改善箇所説明図

【不具合の内容】

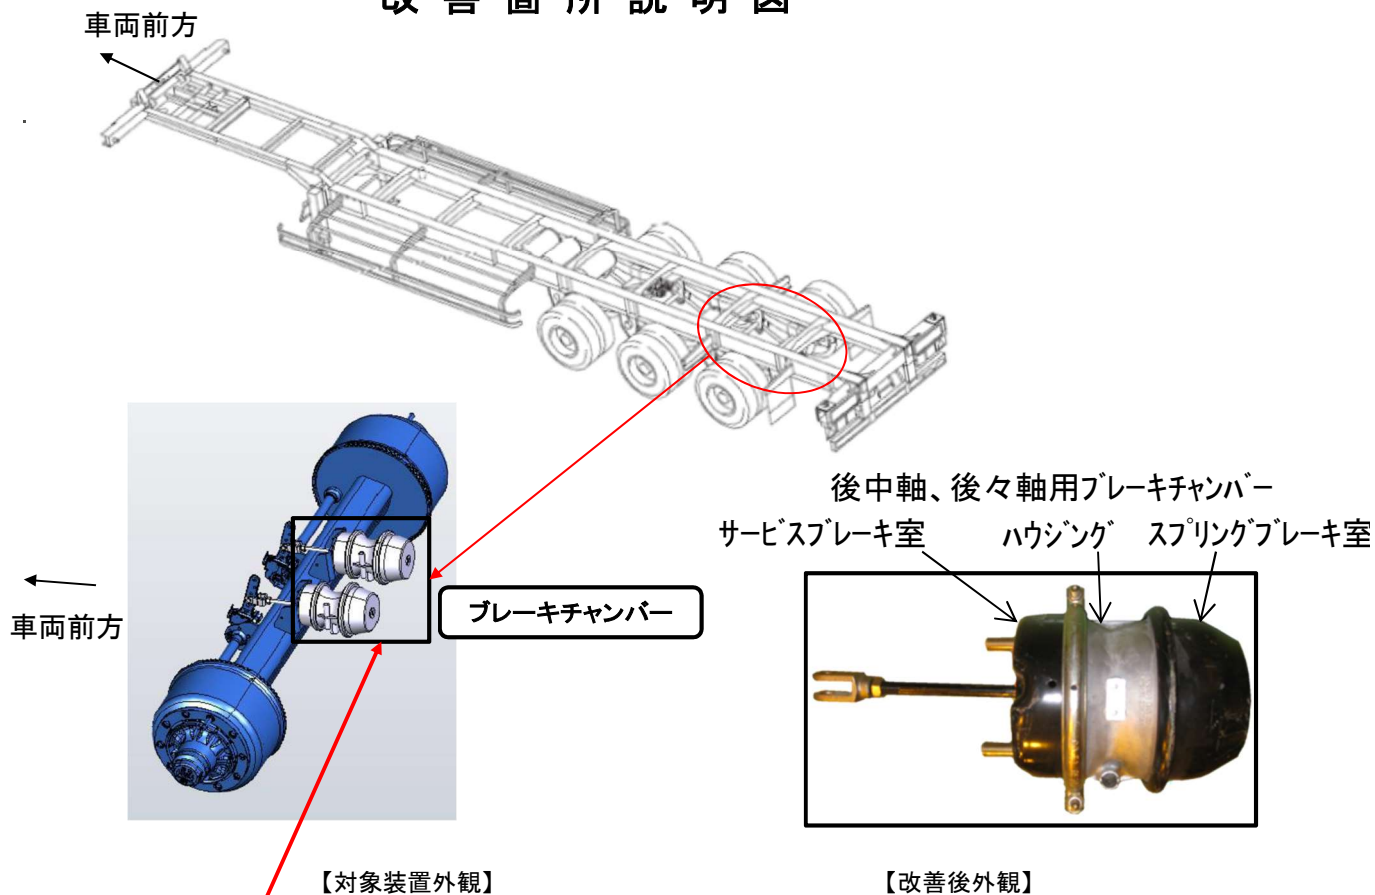
基準不適合発生箇所

加締め締結のため分解できない

ボルト・ナット締結のため分解できる

セミトレーラの制動装置において、サービスブレーキ室を分解できないブレーキチャンバーを装着したものがある。そのため、点検整備方式で定めたサービスブレーキ室内の定期交換部品を交換できないおそれがある。

全車両、ブレーキチャンバーを点検し、サービスブレーキ室を分解できないブレーキチャンバーが装着されていた場合、正規ブレーキチャンバーに交換する。

・改善実施済車には、車枠の車台番号付近にNo.5135のステッカーを貼付する。
